Porter à connaissance des modifications apportées à l'établissement de la SNC PARC DE SENART - ZAC de l'A5 - Communes de Réau et Moissy-Cramayel (77 550)

PORTER A CONNAISSANCE

SNC PARC DE SENART

ZAC du Parc de l'A5

Plan masse joint à la demande d'autorisation d'exploiter initiale

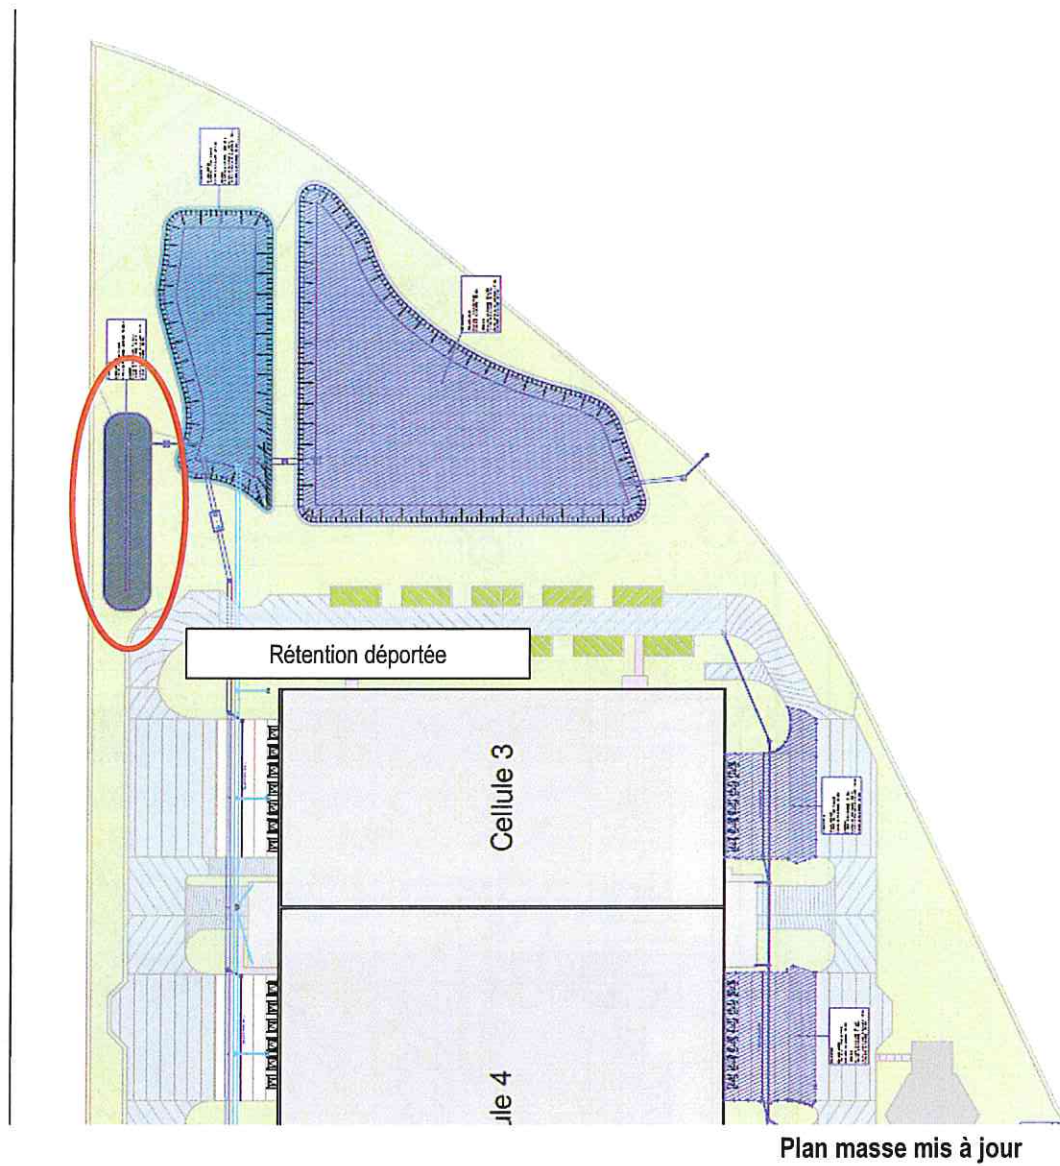
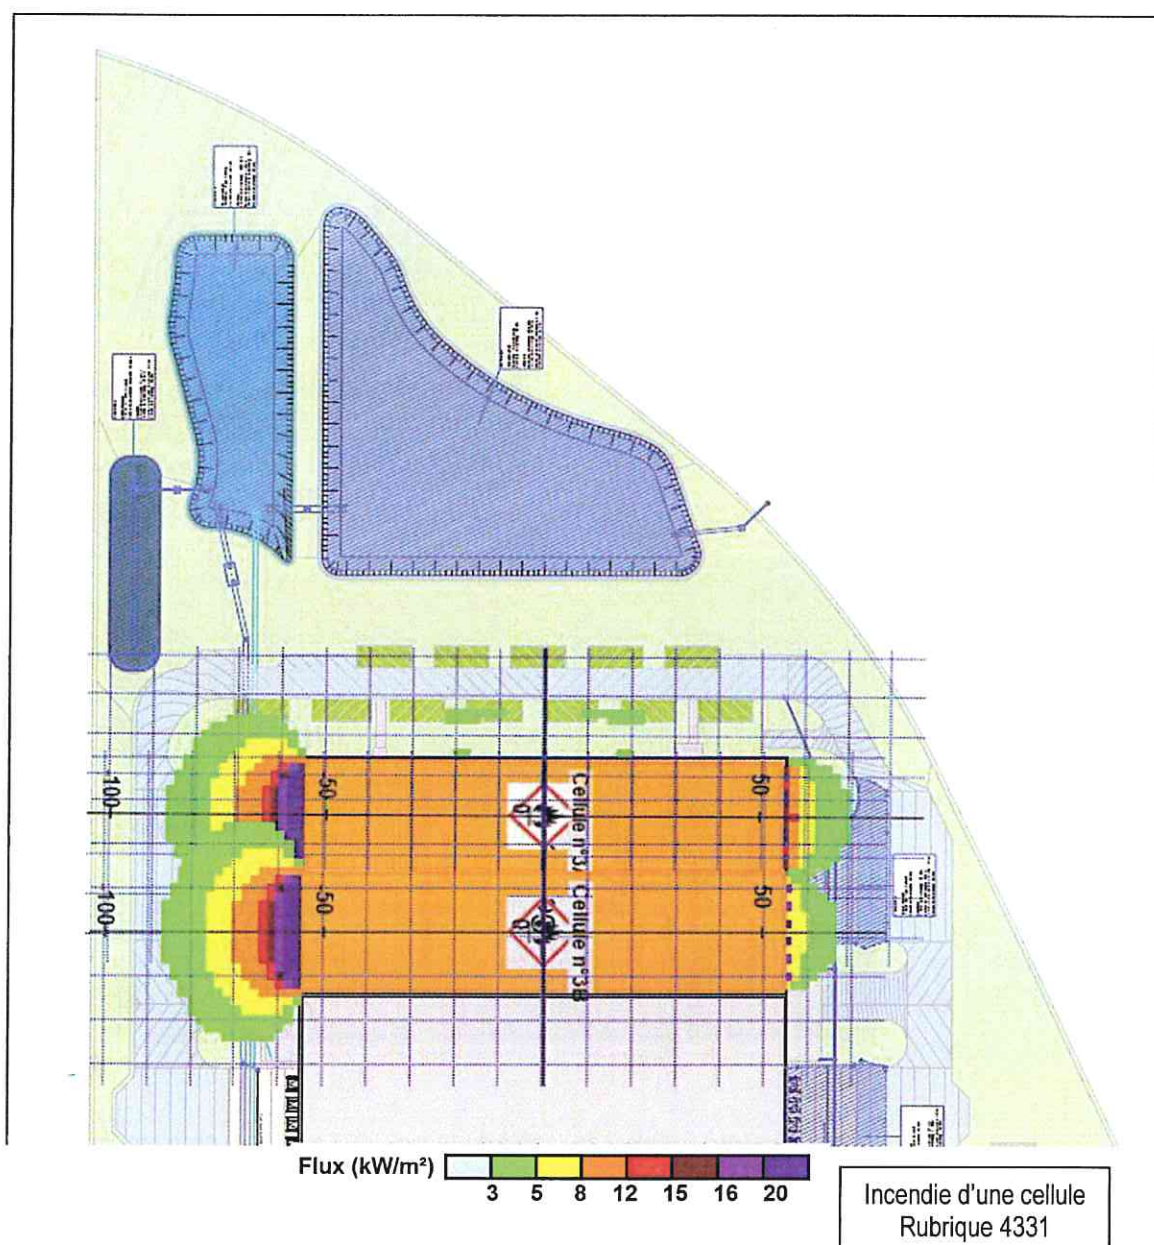
Il était prévu un dispositif de rétention enterré. Le volume supplémentaire pour les eaux d'extinction n'était pas pris en compte dans le dimensionnement de la rétention déportée enterrée, ce dernier se déversant directement dans le bassin prévu à cet effet en cas de débordement de la rétention.

Le dispositif de rétention déportée était en effet équipé d'un trop plein relié au réseau de collecte des eaux pluviales de voiries : en cas d'incendie, si la rétention déportée était pleine, il était prévu que les effluents soient dirigés vers le dispositif de rétention des eaux d'extinction de l'établissement.

L'emplacement du bassin de rétention déportée enterré tel qu'initialement prévu est visible sur le plan masse ci-après :

Il a été décidé de créer un bassin de rétention des liquides inflammables qui ne soit pas enterré. Son volume est inchangé (750 m³) permettant de retenir 100 % du volume total de produits entreposés dans une cellule
 Ce bassin sera toujours équipé d'une surverse vers le bassin de rétention des eaux d'extinction voisin.

L'emplacement du bassin de rétention déportée enterré tel que finalement prévu est visible sur le plan masse ci-après :

On constate sur le plan ci-dessous que le bassin de rétention déportée sera situé en dehors des flux thermiques pouvant être générés

Plan masse mis à jour

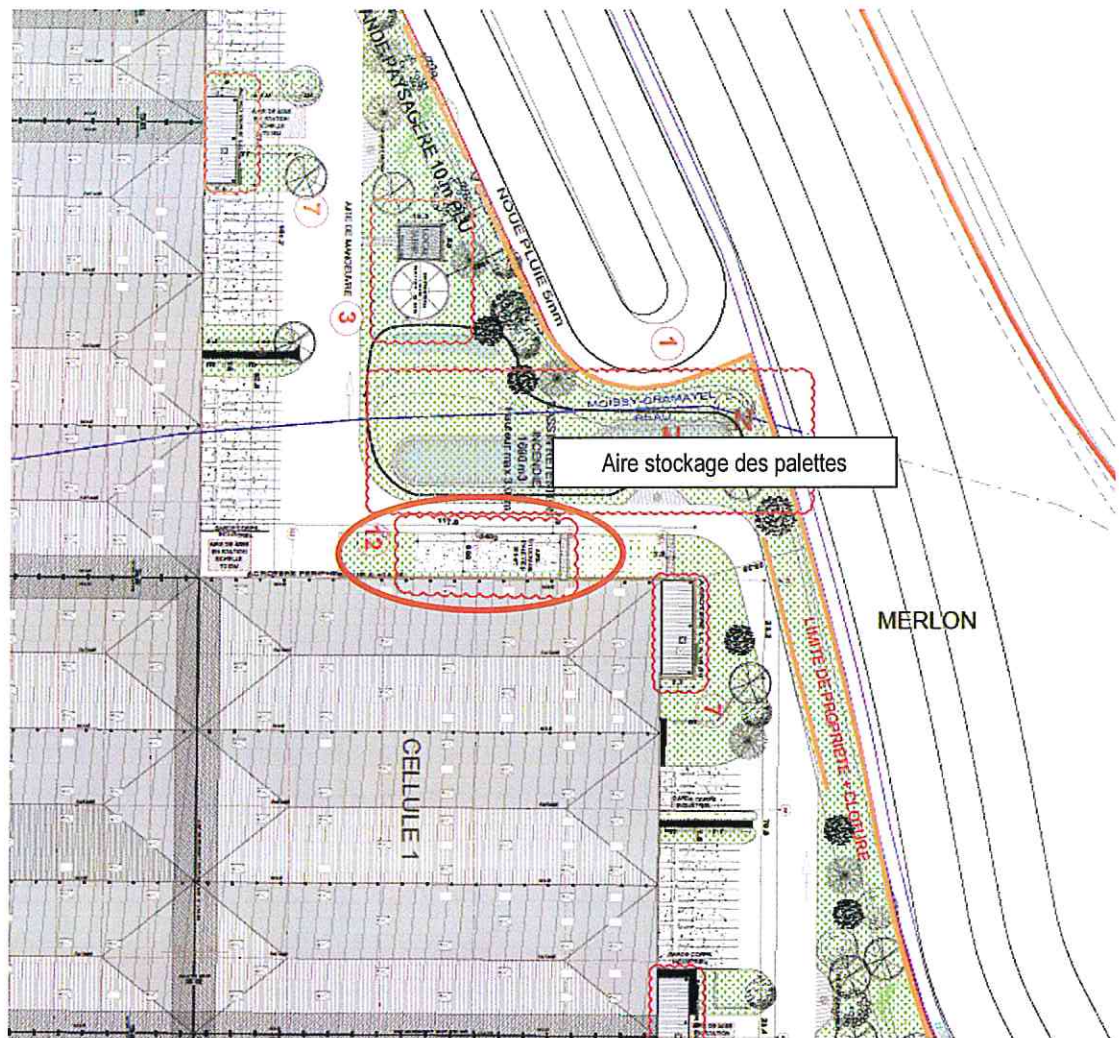
Le projet initial ne comportait pas d'aire de stockage extérieur des palettes. Afin d'encadrer l'exploitation future de la plateforme il a été décidé la création d'une aire extérieure de 300 m² dédiée au stockage de palettes.

Cette aire sera implantée en façade Nord de la cellule 1 :

Conformément à l'article 2 de l'arrêté du 11 avril 2017 relatif aux prescriptions générales applicables aux entrepôts couverts soumis à la rubrique 1510, la distance entre l'aire de stockage des palettes et la cellule 1 sera inférieure à 10 mètres sans être inférieure à 1 mètres, la paroi Nord de la cellule 1 étant constituée d'un écran thermique REI 120 et la hauteur de stockage des palettes n'excédant pas deux mètres.

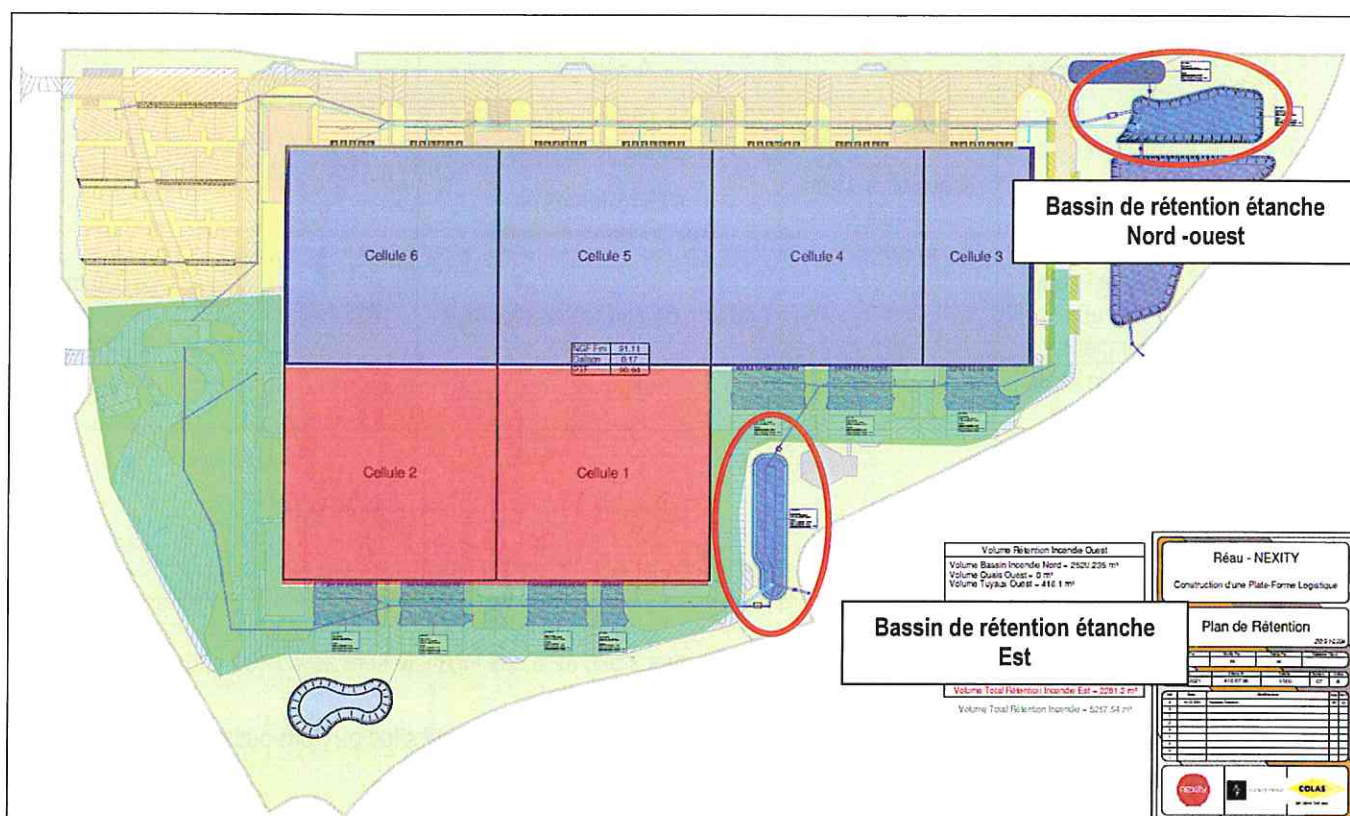
Pour mémoire, conformément à l'autorisation loi sur l'eau de la ZAC du Parc d'Activités de l'A5, Les eaux pluviales de voiries de l'établissement de la SNC PARC DE SENART seront directement rejetées dans le bassin d'orage de la ZAC du Parc d'Activités de l'A5 situé au Nord de la parcelle pour y être tamponnées.

Ce bassin d'orage a été aménagé conformément à l'arrêté préfectoral n°10/DCSE/E/037 autorisant l'EPA Sénart à réaliser le système d'assainissement des eaux pluviales de la ZAC du Parc d'Activités de l'A5 sur les communes de Réau et de Moissy-Cramayel.

Compte tenu de la création de deux points de rejets pour les eaux pluviales de voiries il est nécessaire de revoir l'organisation de la rétention des eaux incendie sur le site.
